CIRCULAR Nº 1
28 de julio de 2014

NORMATIVA MANDATORIA

PARA LA INSTALACIÓN Y PUESTA EN SERVICIO DE EQUIPOS COMERCIALES MODELO QT 27 CON TABLERO DE TRANSFERENCIA AUTOMÁTICA RTS 100K3 SE REQUERIRÁ MONITOR DE FASE.

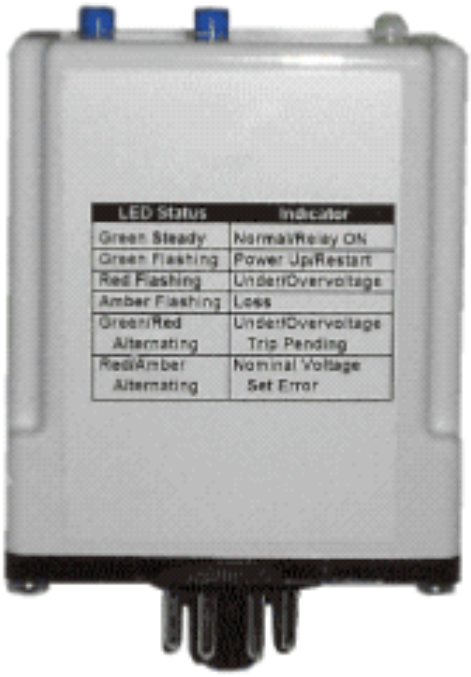
El monitor de fase deberá ser lo último que se conecte. Previamente a colocarlo en el zócalo, se deberá calibrar la tensión nominal y caída de tensión para el arranque del equipo. El voltaje nominal **NO PUEDE CALIBRARSE CON TENSIÓN.** No respetar este paso, puede quemar el microprocesador.

Si se presenta una falla en el monitor de fase, y el led indicador se encuentra apagado, se deberá resetear el dispositivo, desconectándolo del zócalo 10 segundos y reconectar. Previo, controlar con Tester tensión de entrada de RED en el zócalo y verificar que el voltaje pre seteado en el potenciómetro, sea el correcto.
